Oikaisuvaatimus kaupunkiympäristön palvelualueen, liikennejärjestelmän suunnitteluksilön suunnittelupäällikön viranhaltijapäätöksestä:

§ 6 Koskipuiston, Tullin ja Hervantakeskuksen raitiotiepysäkkien pidentämistä varten muutetut katusuunnitelmat 1/23031, 1/23032 ja 1/23033

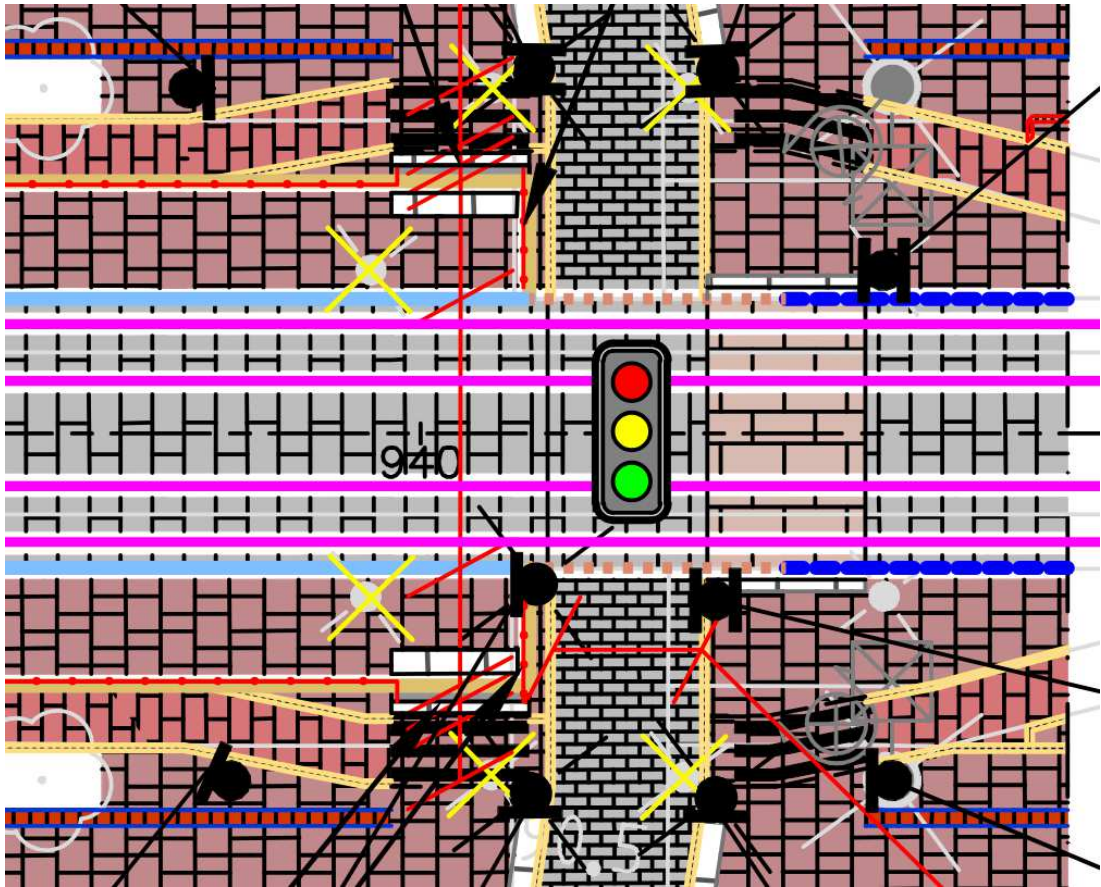
Ensin yleisellä tasolla todettakoon, etten ole ennen yhtä vaikeaselkoisia suunnittelukuvia katsonut. Tarkkuudeltaan ja värimaailmaltaan ne ovat todella vaikeaselkoiset, lisäksi esimerkiksi Hervannan suunnittelukuvan ja sen ylityskohtien sijoittaminen karttasijaintiin vaatii uskomattomia ponnisteluja ja saattaa silti johtaa virheelliseen tulkintaan.
